金型変更のお知らせ

対象製品：ポリスチレン (PS) 製ローラーボトル

該当製品 680058, 680060

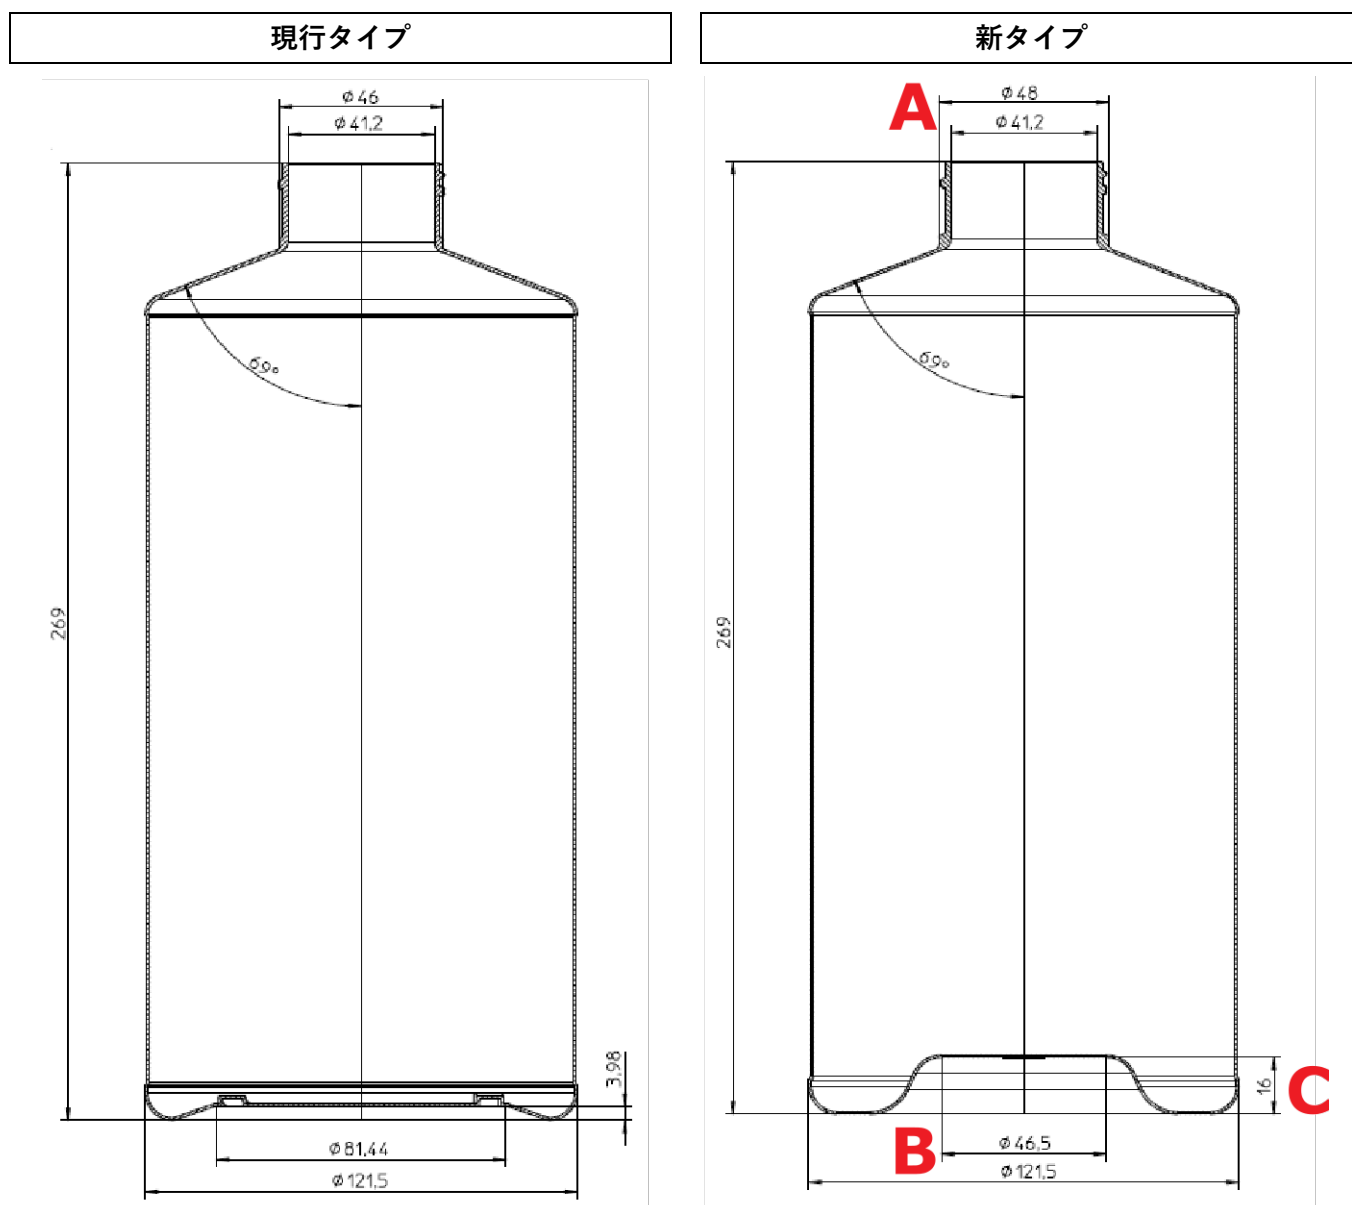
変更点	A 開口部の外径	現行タイプ	46 mm / 新タイプ	48 mm
	B 底面フラット部分の直径	現行タイプ	81.44 mm / 新タイプ	46.5 mm
	C 底面の持ち上げ高さ	現行タイプ	3.98 mm / 新タイプ	16 mm

該当製品 681070, 681072

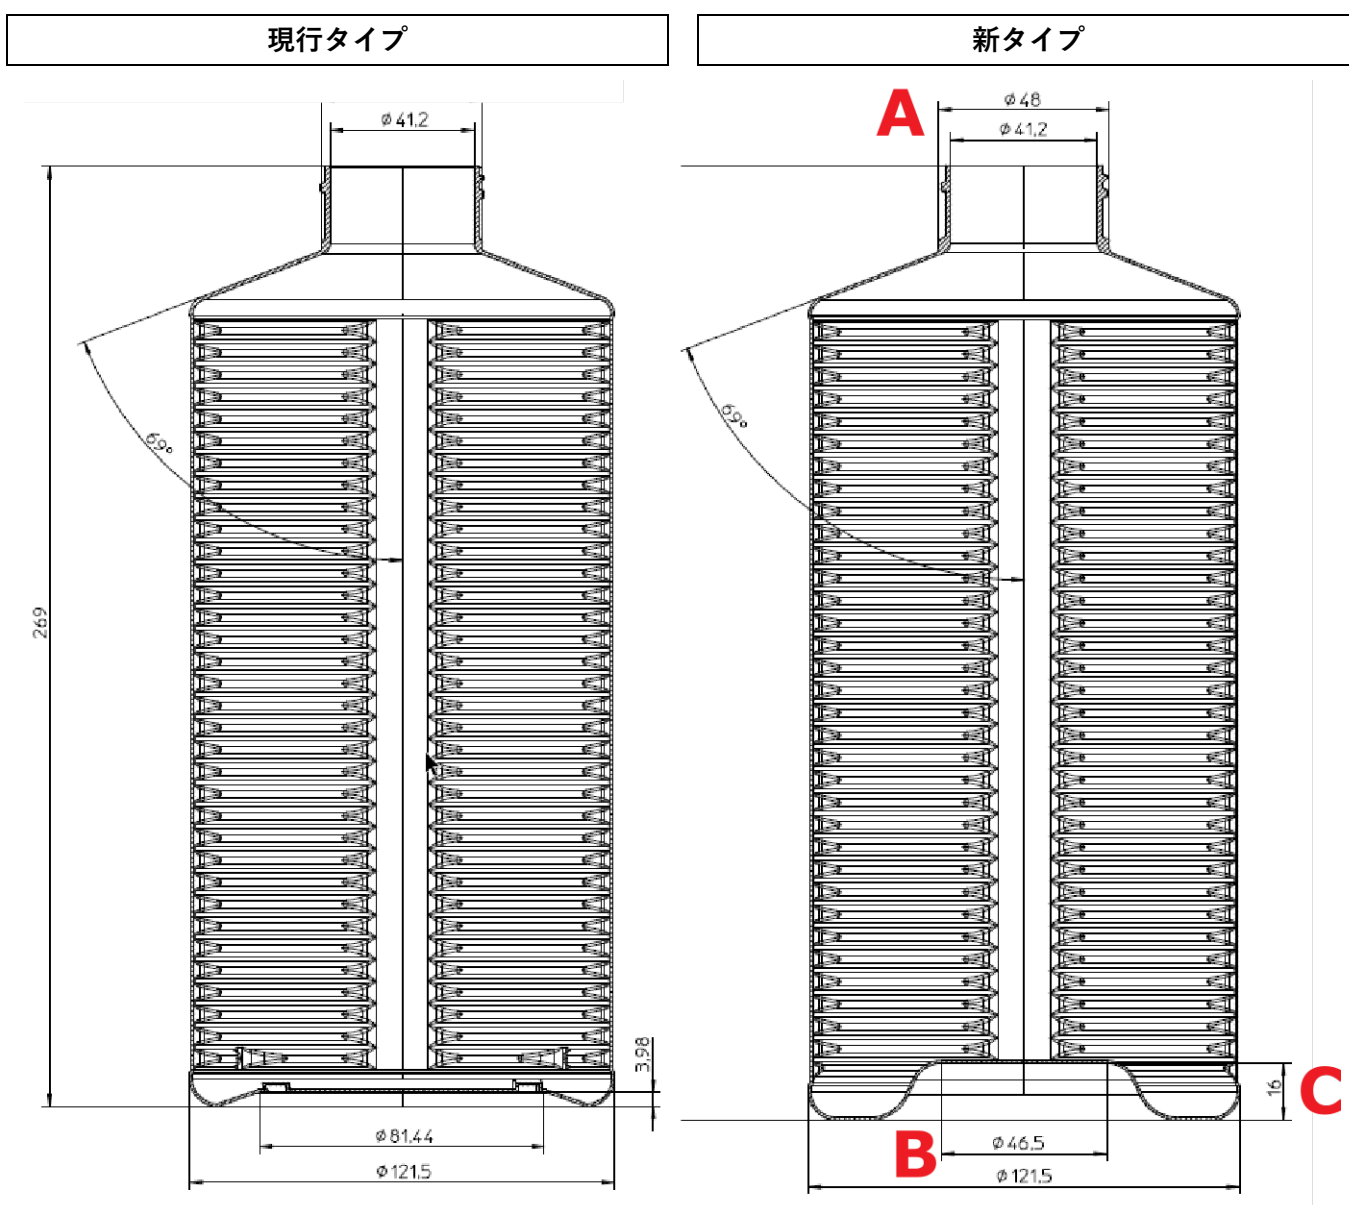
変更点	A 開口部の外径	現行タイプ	46 mm / 新タイプ	48 mm
	B 底面フラット部分の直径	現行タイプ	81.44 mm / 新タイプ	46.5 mm
	C 底面の持ち上げ高さ	現行タイプ	3.98 mm / 新タイプ	16 mm

該当製品 682060

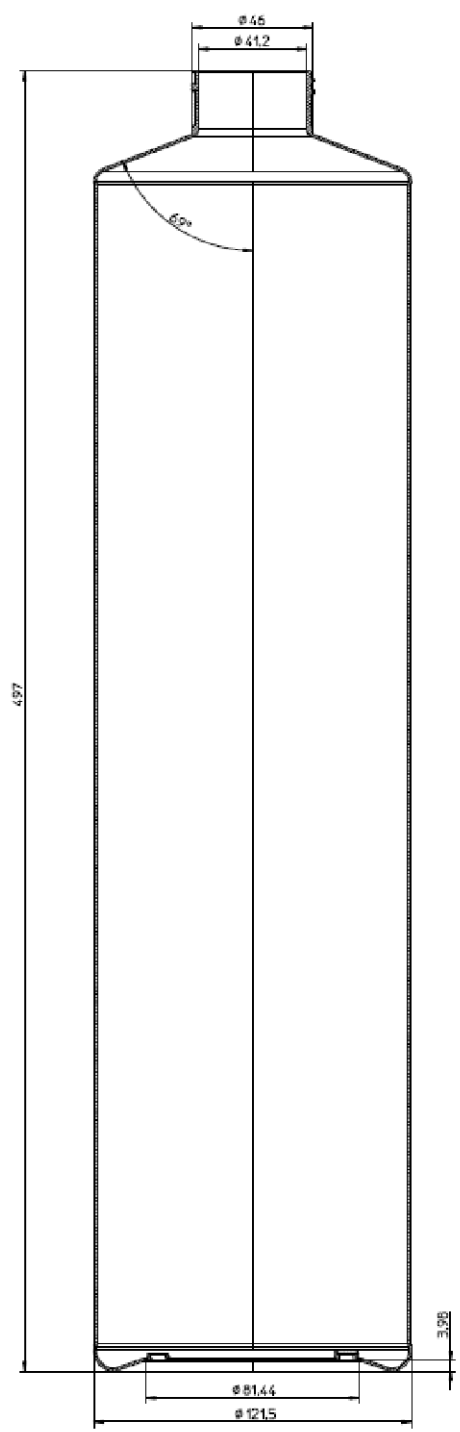
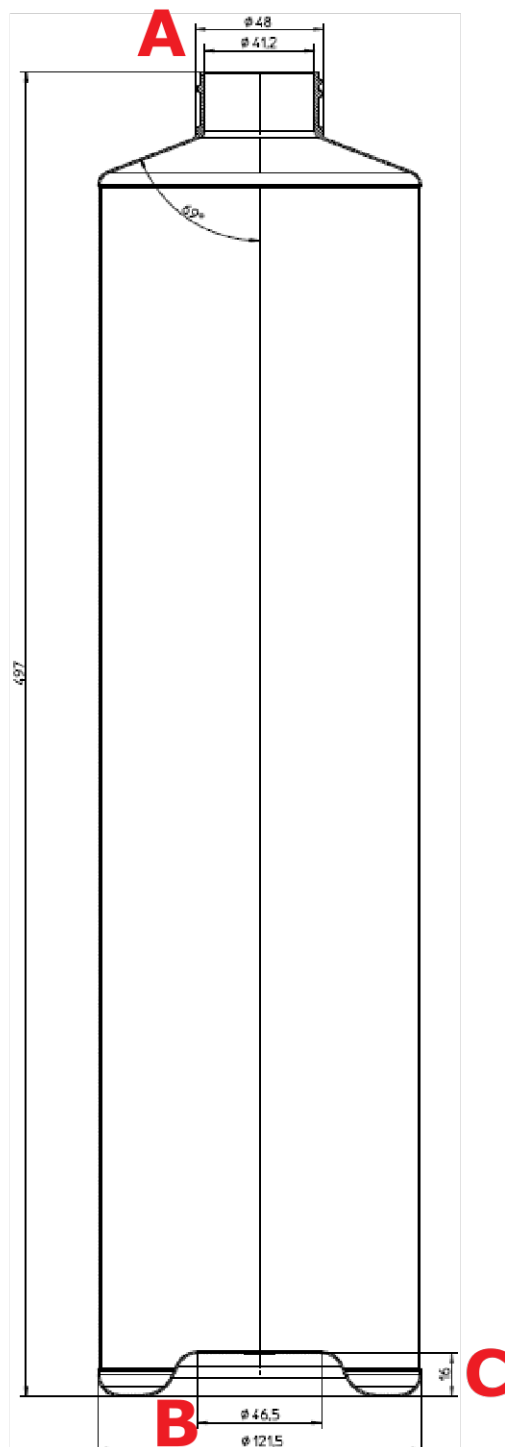
変更点	A 開口部の外径	現行タイプ	46 mm / 新タイプ	48 mm
	B 底面フラット部分の直径	現行タイプ	81.44 mm / 新タイプ	46.5 mm
	C 底面の持ち上げ高さ	現行タイプ	3.98 mm / 新タイプ	16 mm

該当製品 682070, 682078

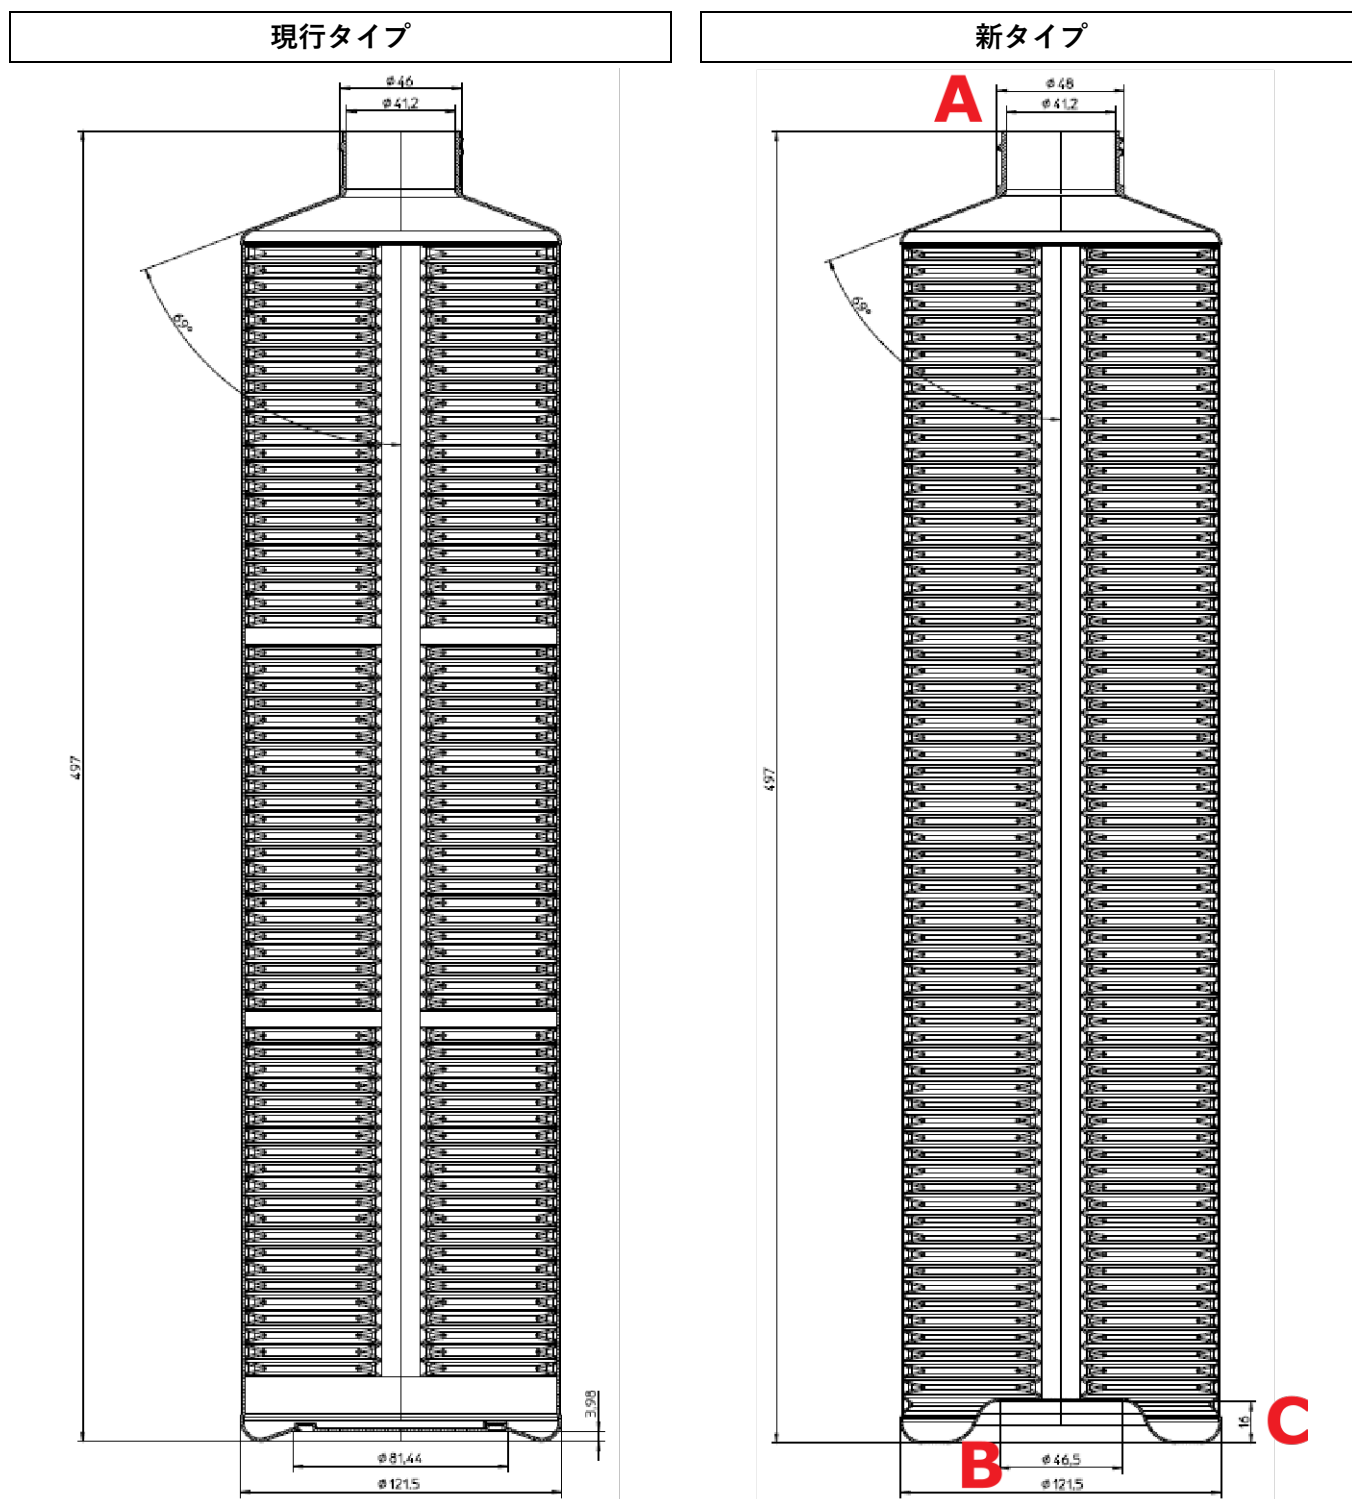
変更点	A 開口部の外径	現行タイプ	46 mm / 新タイプ	48 mm
	B 底面フラット部分の直径	現行タイプ	81.44 mm / 新タイプ	46.5 mm
	C 底面の持ち上げ高さ	現行タイプ	3.98 mm / 新タイプ	16 mm
